改善箇所説明図

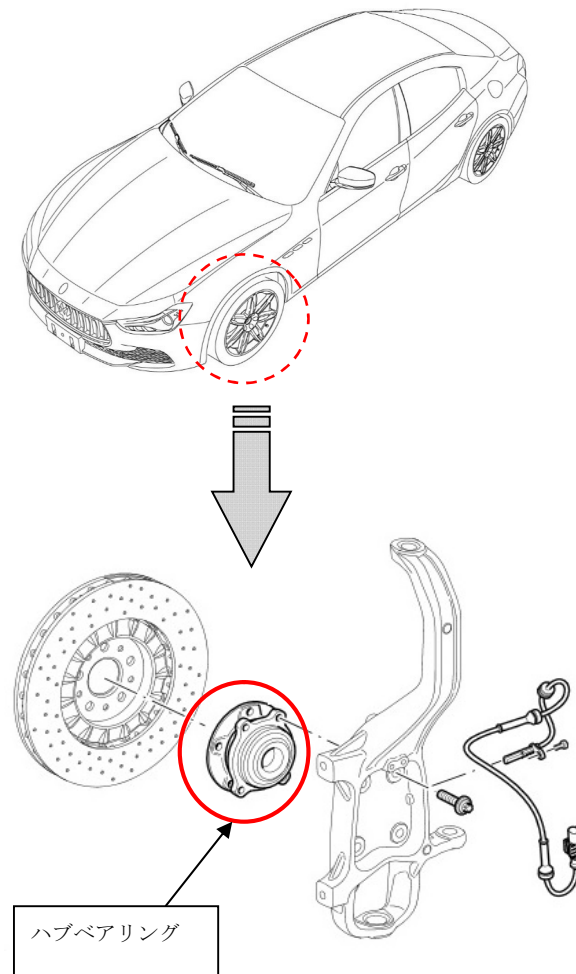
基準不適合箇所

前輪のハブベアリングにおいて、ベアリングボールレースの高周波焼き入れが不適切なため、強度が不足しているものがある。そのため、そのままの状態で使用を続けると、ベアリングボールレースに亀裂が生じ、最悪の場合、ベアリングボールレースが破損して走行不能となるおそれがある。

改善の内容

全車両、前輪のハブベアリングを良品に交換する。
